美特鋁質有限公司
MIDI ALUMINIUM FABRICATOR LTD.

工程指示 / 要求簡箋 ENGINEER INSTRUCTIONS(E.I.)

工程指示編號:	EI- 4851D	**修改版本:**	D
	HK- 2278		
工程編號:	J 853	**工程名稱:**	大窩坪（延坪道）
收件人:	生統	**發件人:**	Edwin Ho
工程項目:	T1 幕牆單元件生產 (大貨)(修訂D: 修改鋁板加石材單元+512.5下格G4玻璃帶背板)	**日期:**	15/12/2022

內容: 訂D:修改鋁板加石材單元+512.5下格G4玻璃帶背板)

名稱	梗邊企	制圖	陳俊賢	2022.6.1	修改	A	B
材料	X85975	復核	謝永林	2022.06.28	日期	2022.7.18	2022.10.27
顏色	JMQ213457(三塗)	批準	胡哥		圖號	X85975-01XL

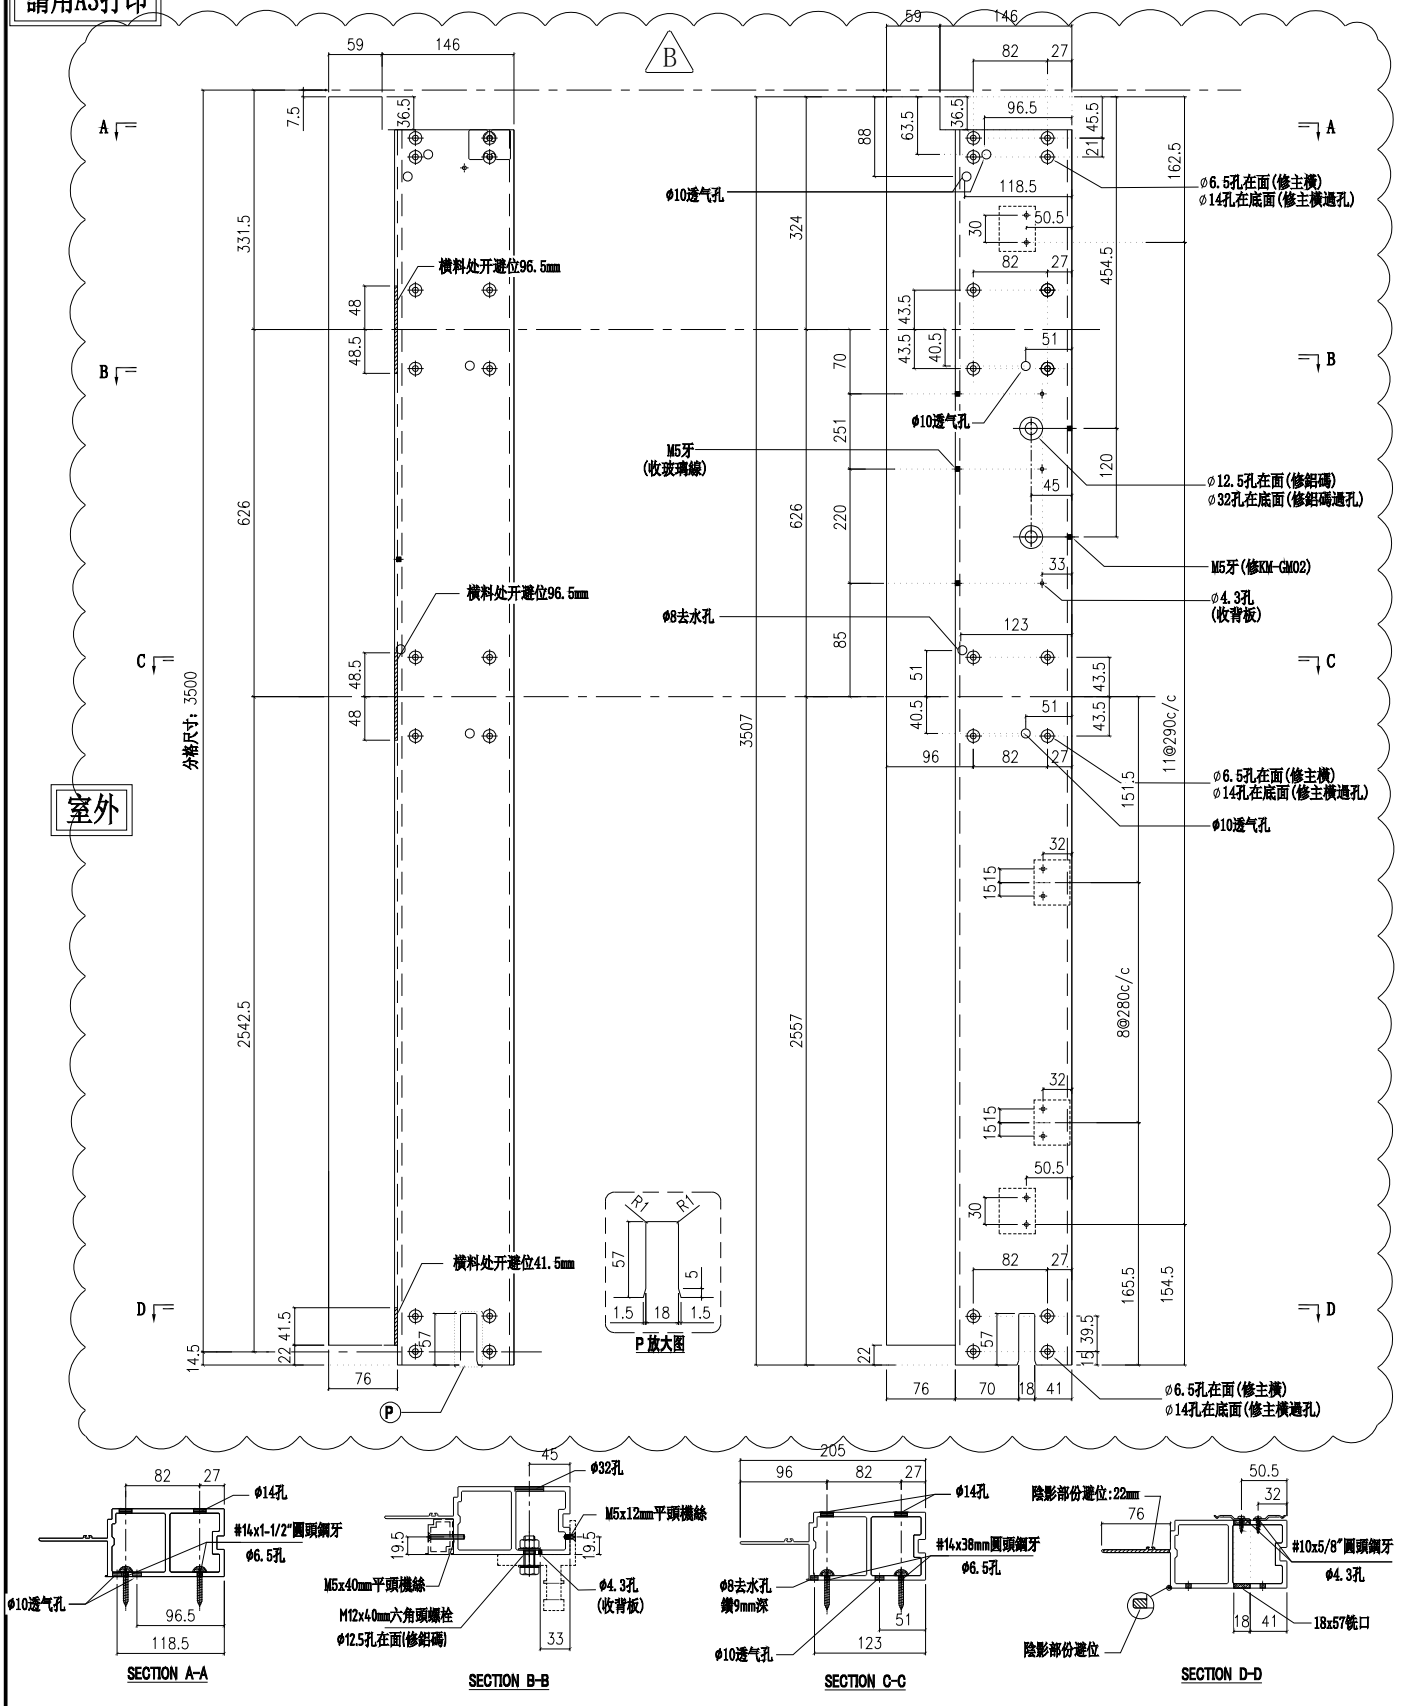
A版依据4878修改Z字码孔 A

依據EI:5161第九版施工圖,雲線處加裝一條雙梗橫,修改部分孔位 B

名稱	梗邊企	制圖	陳俊賢	2022.6.1	修改	A	B
材料	X85975	復核	謝永林	2022.06.28	日期	2022.7.18	2022.10.27
顏色	JMQ213457(三塗)	批準	胡哥		圖號	X85975-01XR

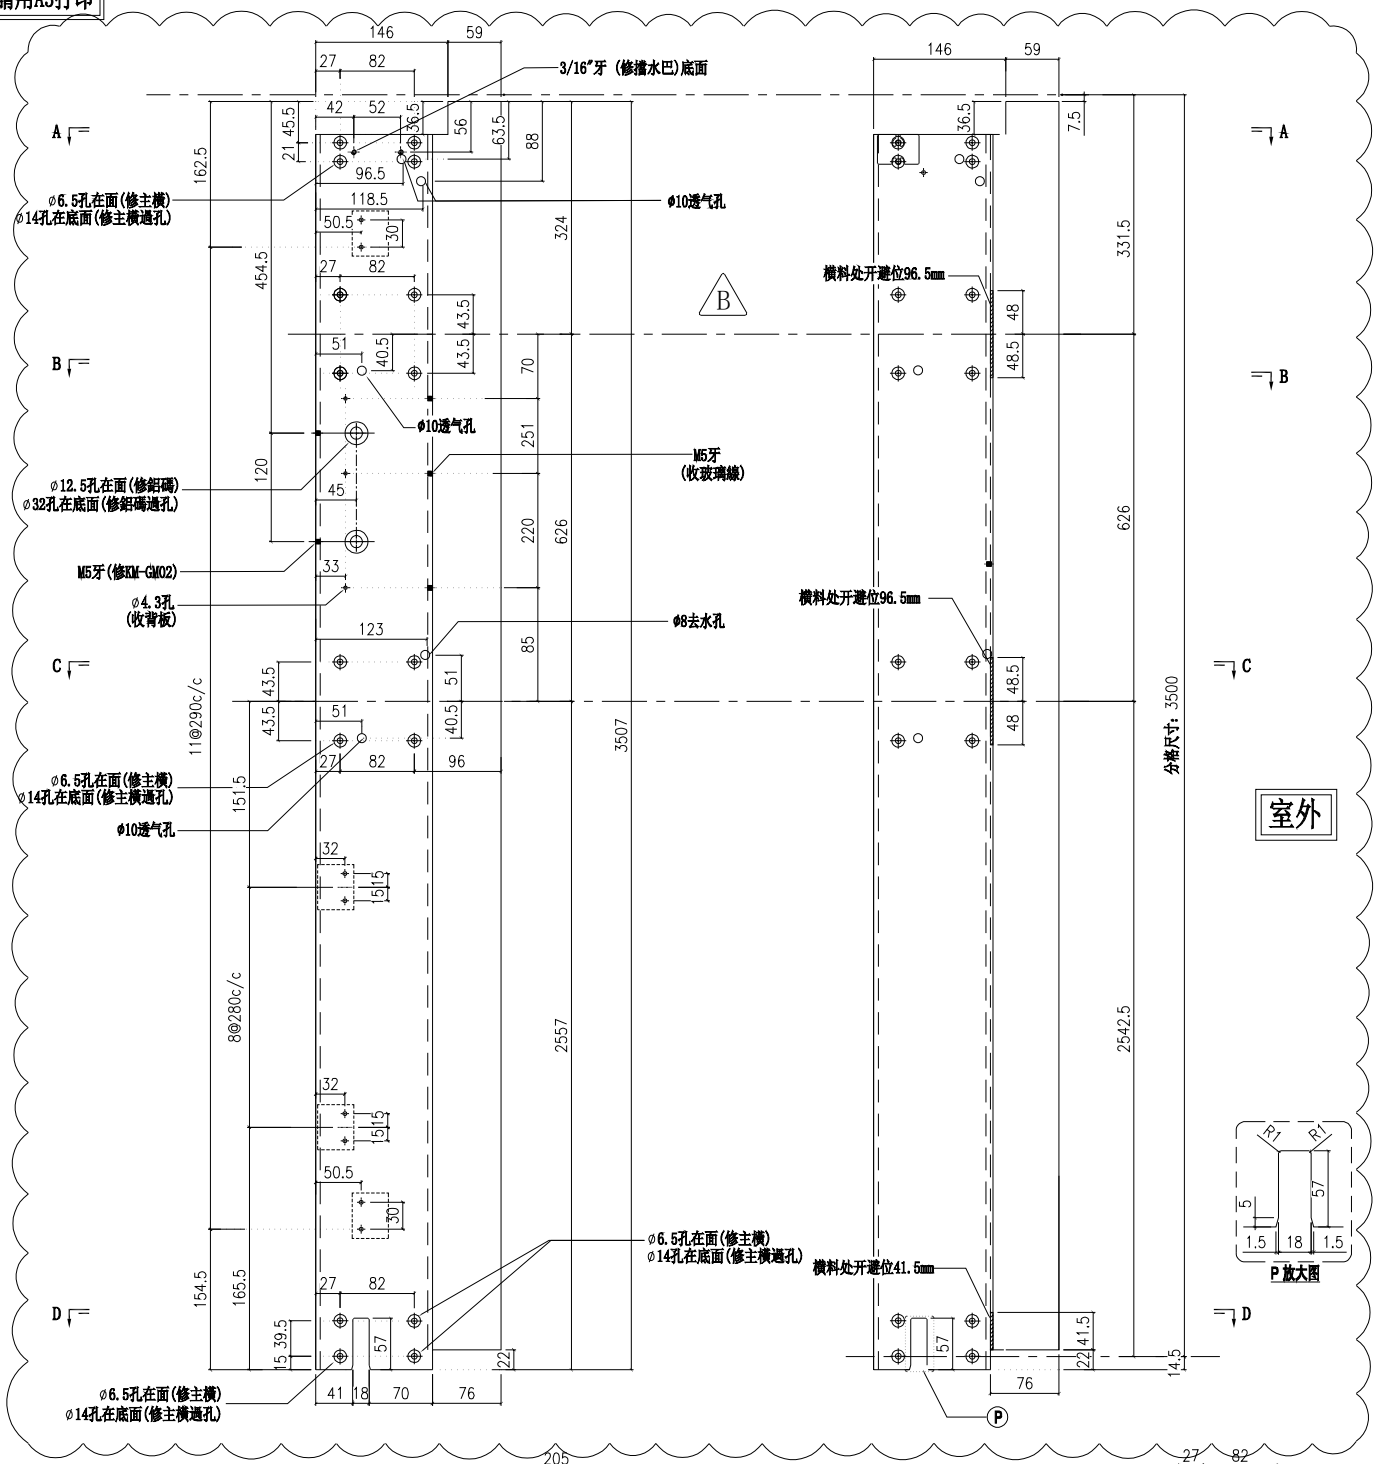
A版依据4878修改Z字码孔 A

依據EI:5161第九版施工圖,雲線處
加裝一條雙梗橫，修改部分孔位 B

名稱	梗公企	制圖	陳俊賢	2022.6.1	修改	A		
材料	X85971	復核	謝永林	2022.06.28	日期	2022.10.27		
顏色	JMQ213457(三塗)	批準	胡哥		圖號	X85971-01X

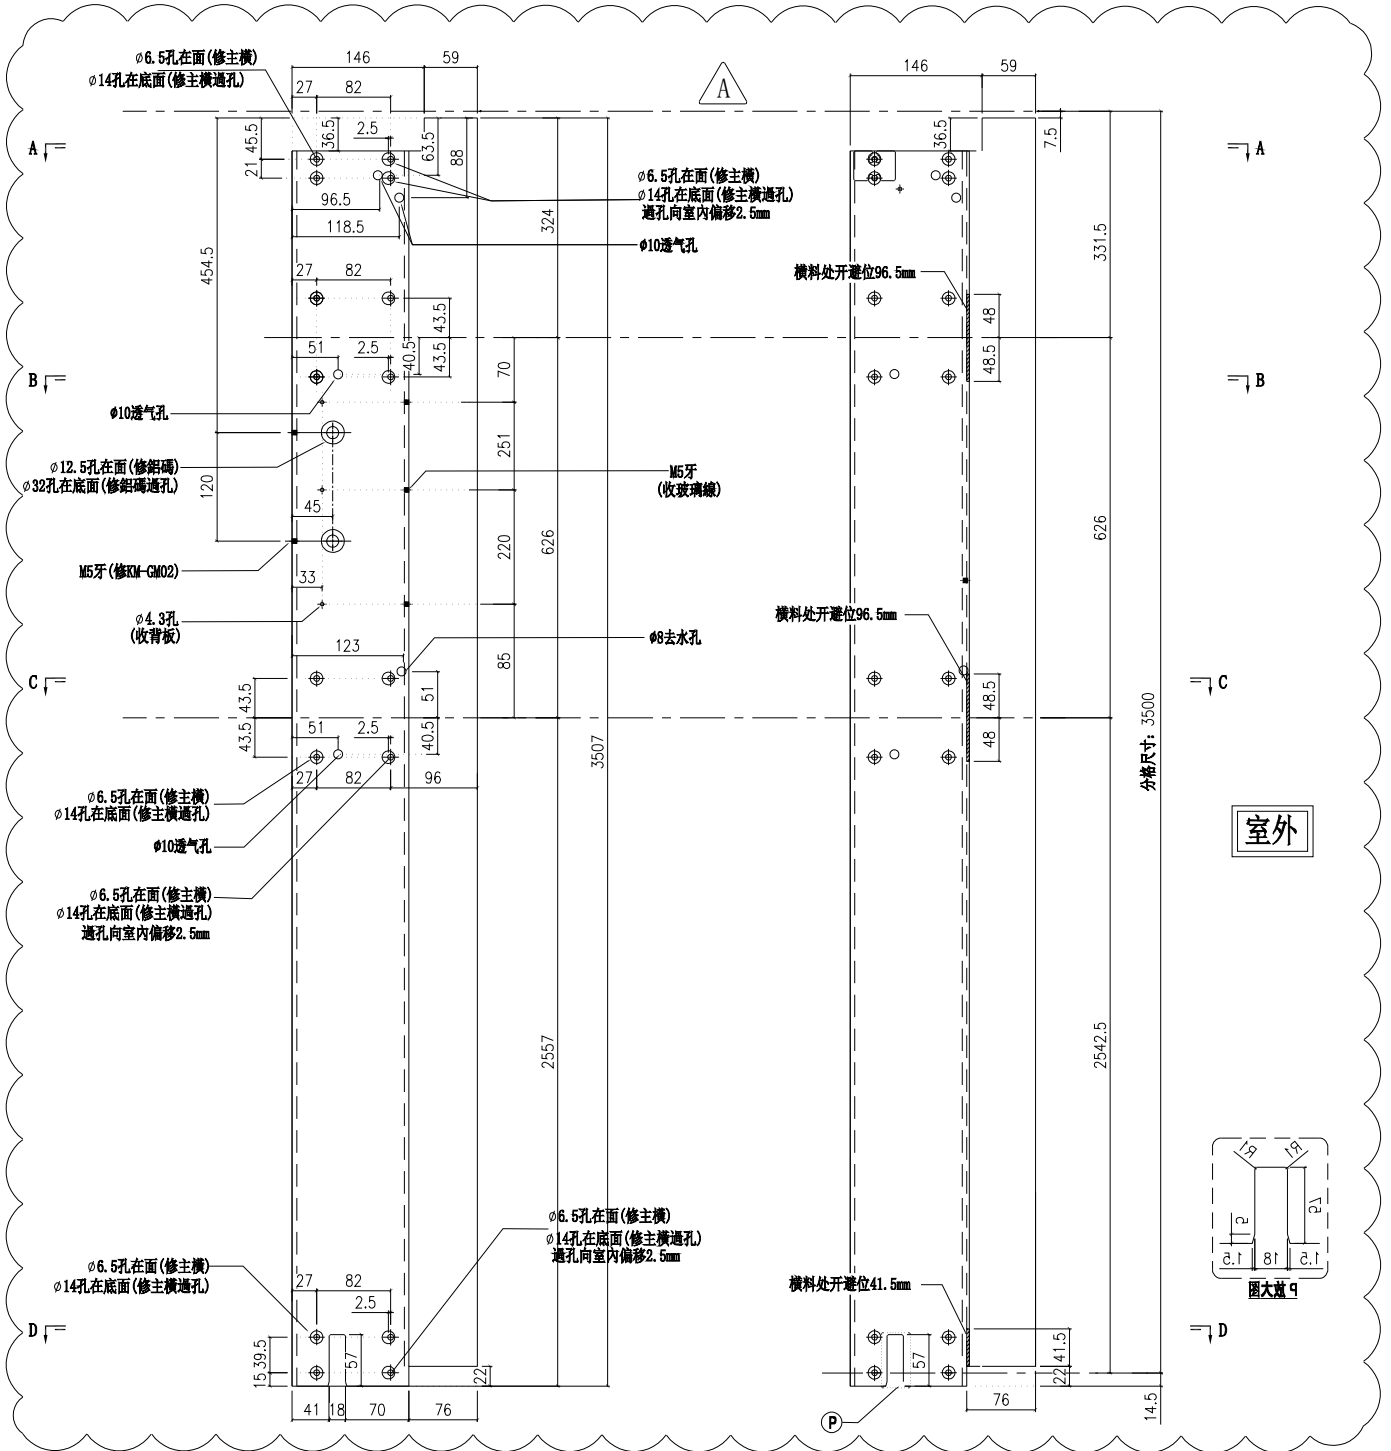
依據EI:5161第九版施工圖,雲線處加裝一條雙梗橫,修改部分孔位 A

名稱	梗母企	制圖	陳俊賢	2022.6.1	修改	A		
材料	X85972	復核	謝永林	2022.06.28	日期	22.11.21		
顏色	JMQ213457(三塗)	批準	胡哥		圖號	X85972-01L

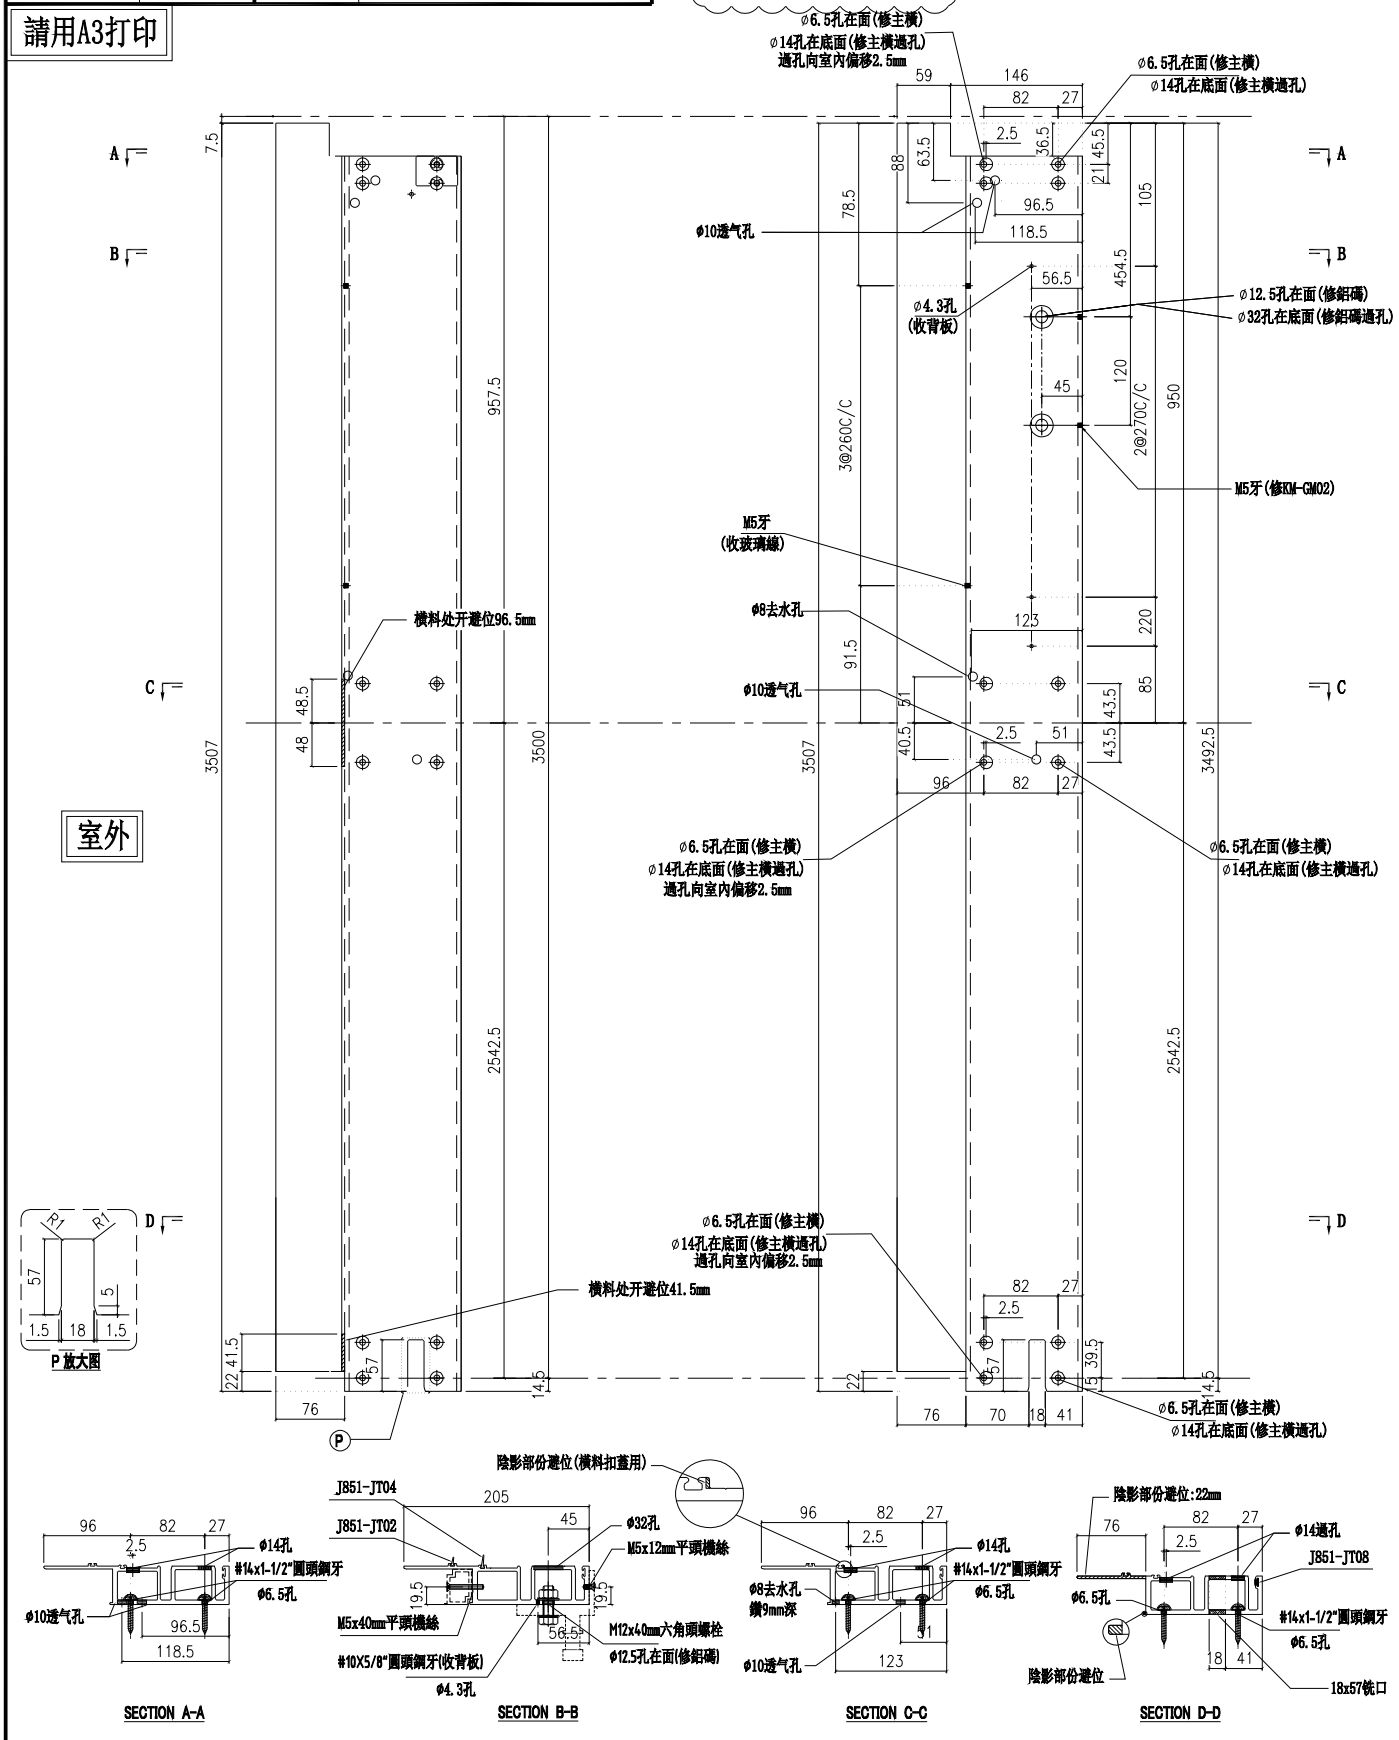
A
依據EI:5161-C版修改
取消雲線處圖號及數量
可分出圖號
X85972-01LS

名稱	梗母企	制圖	陳俊賢	2022.6.1	修改	A		
材料	X85972	復核	謝永林	2022.06.28	日期	2022.10.27		
顏色	JMQ213457(三塗)	批準	胡哥		圖號	X85972-01X

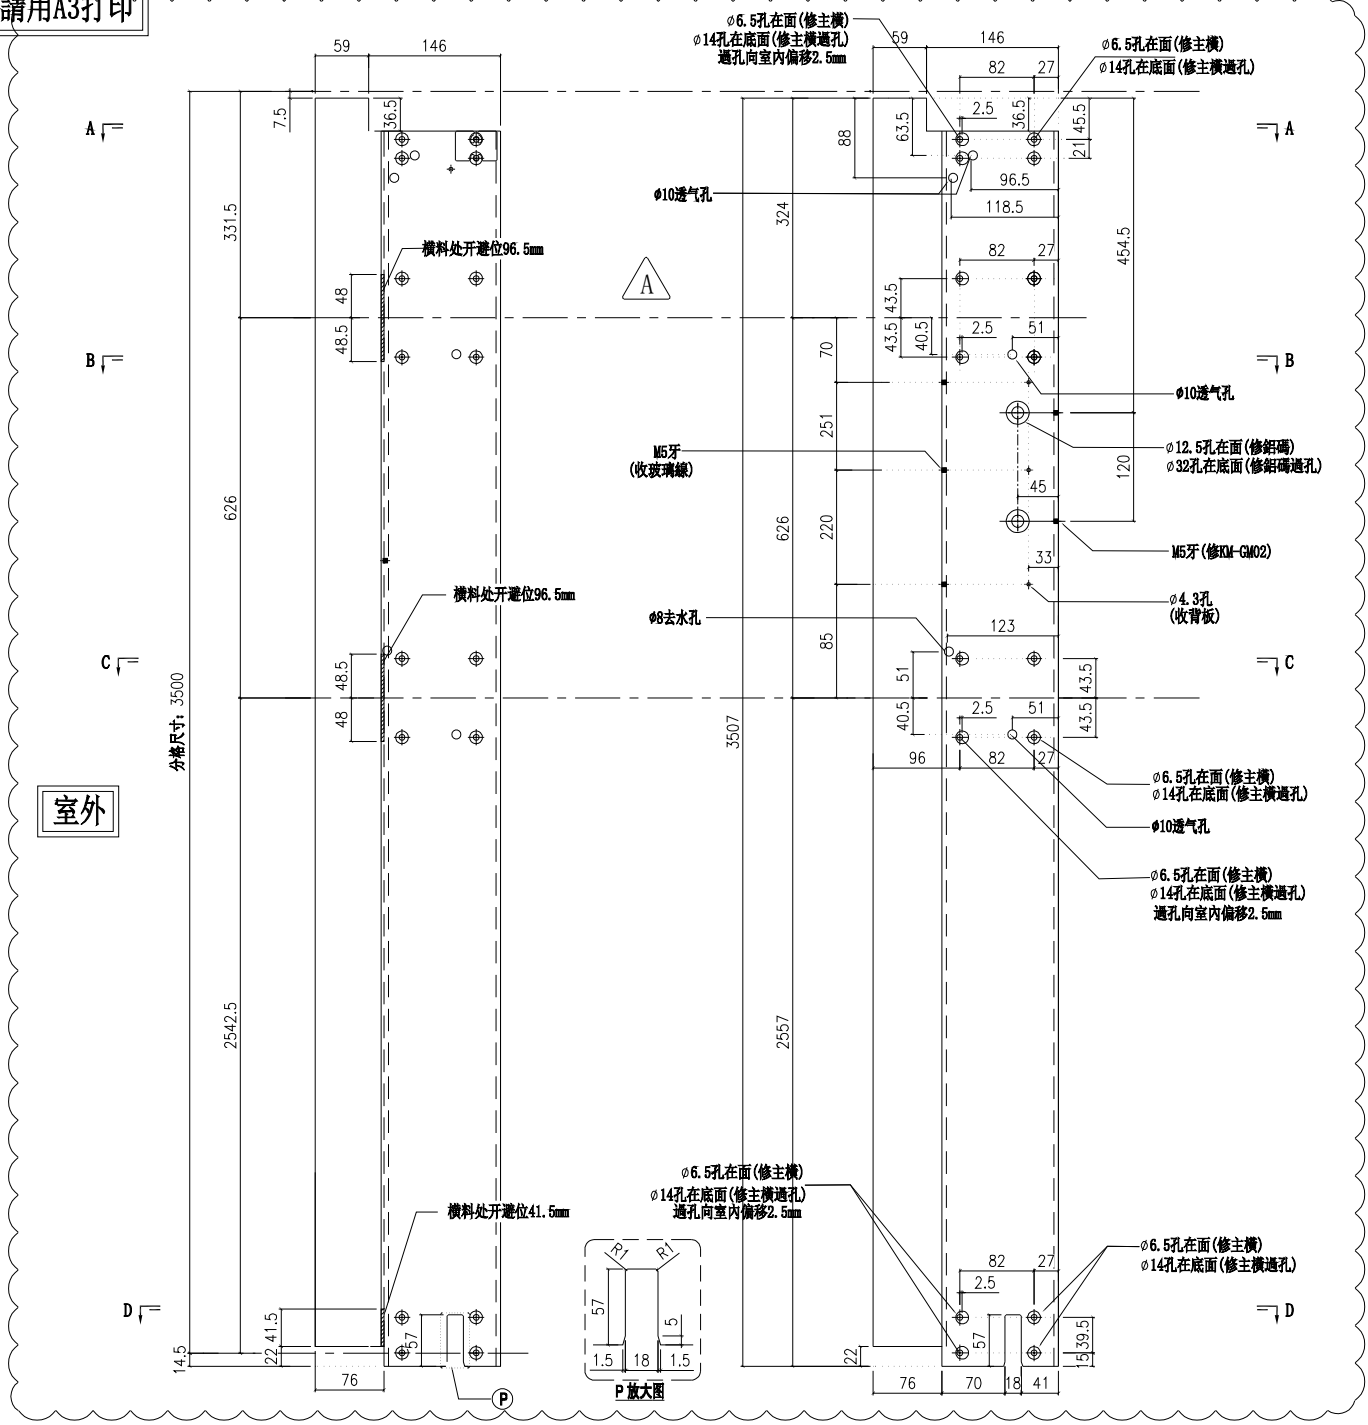
依據EI:5161第九版施工圖,雲線處
加裝一條雙梗橫，修改部分孔位 A
